DETERMINAZIONE DEL DIRIGENTE SERVIZIO VIA/VINCA 15 ottobre 2024, n. 579

[ID VIP 9224] - Progetto denominato "CSPV San Donaci", della potenza di 14,125 MW da realizzarsi nel comune di San Donaci (BR) zona Masseria Mariana e delle relative opere di connessione alla RTN nel comune di Cellino san Marco (BR).

Istanza per il rilascio del Provvedimento di VIA statale ex art. 27 del D.lgs. n. 152/2006 e ss.mm.ii. Proponente: Blue Stone Renewable IV S.r.l.

Figura 11 - Caratteristiche dimensionali e distanze (Elaborazione Studio BFP).

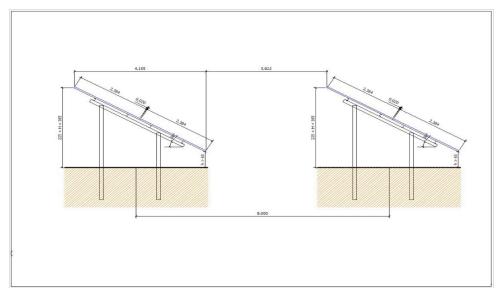
Dallo schema proposto si evince chiaramente la ricorrenza, nel caso di specie, del tipo 2.

Gli impianti agrivoltaici di tipo 2) non comportano alcuna integrazione fra la produzione energetica ed agricola, ma esclusivamente un uso combinato della porzione di suolo interessata.

Da quanto riportato nello schema di progetto si vede chiaramente che l'altezza minima non consente di coltivare al di sotto dei pannelli, considerando che i pannelli sono fissi e con doppia palificata. Quindi il requisito C non è soddisfatto.

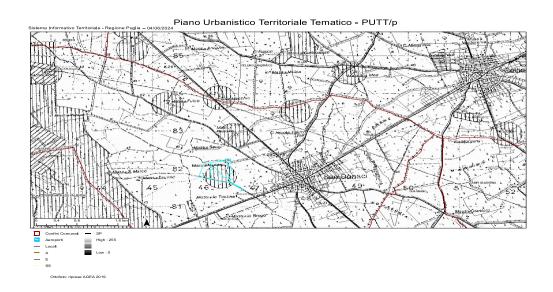
Per quanto riguarda la carta idrogeomorfologica l'area intercetta un corso d'acqua e un recapito finale di bacino endoreico, ma il campo agrivoltaico risulta collocato al di fuori di esso. Il cavidotto intercetta diversi corsi d'acqua.

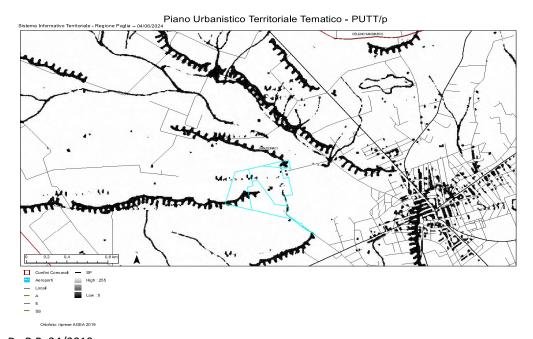
L'area del campo agrivoltaico ricade in parte in ATE C del PUTT, come anche il cavidotto.

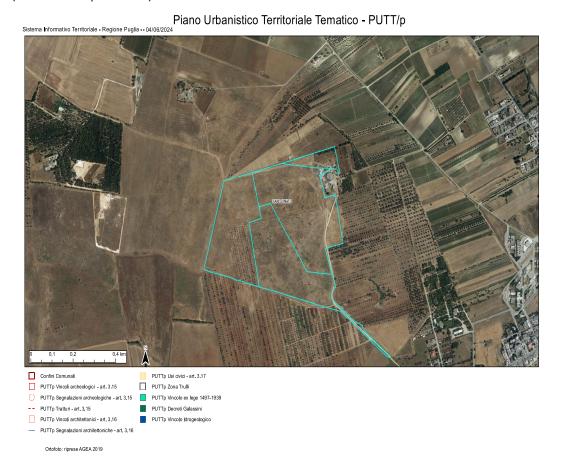
L'area del campo agrivoltaico intercetta versanti:

"Fotovoltaico: Nei versanti non sono autorizzabili progetti e interventi comportanti trasformazioni che alterino la morfologia e i caratteri colturali e di uso del suolo. Estremamente complicato ottenere l'autorizzazione per la realizzazione di impianti fotovoltaici perché in contrato con la conservazione di essenze arboree a medio e alto fusto e di essenze arbustive e con la stabilità dei versanti. Pertanto l'utilizzo di FER può essere limitato ad interventi di fotovoltaico integrati in manufatti edilizi eventualmente esistenti e legittimamente costruiti "

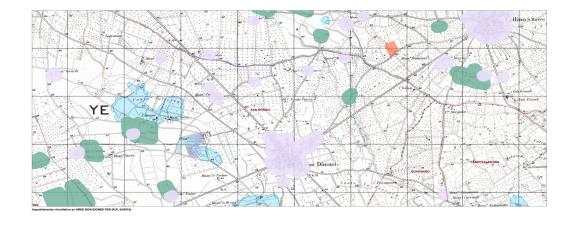
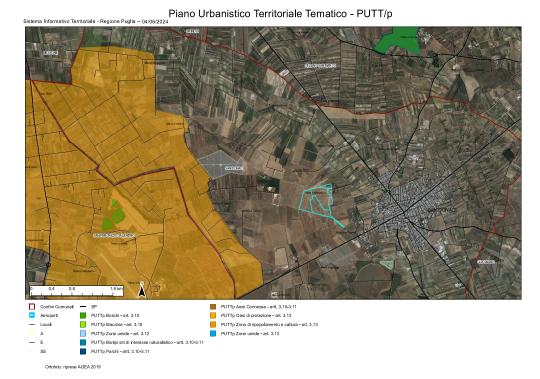
Nella particella 16 al Foglio 23 è presente una segnalazione archeologica "Masseria Marianna" (insediamento preclassico).

Inoltre, dall'elaborato grafico DW22138D-I07 rev01 Inq PPTR Aree non idonee risulta che il campo fotovoltaico rientra nel buffer dei 100 m delle segnalazioni della Carta dei beni
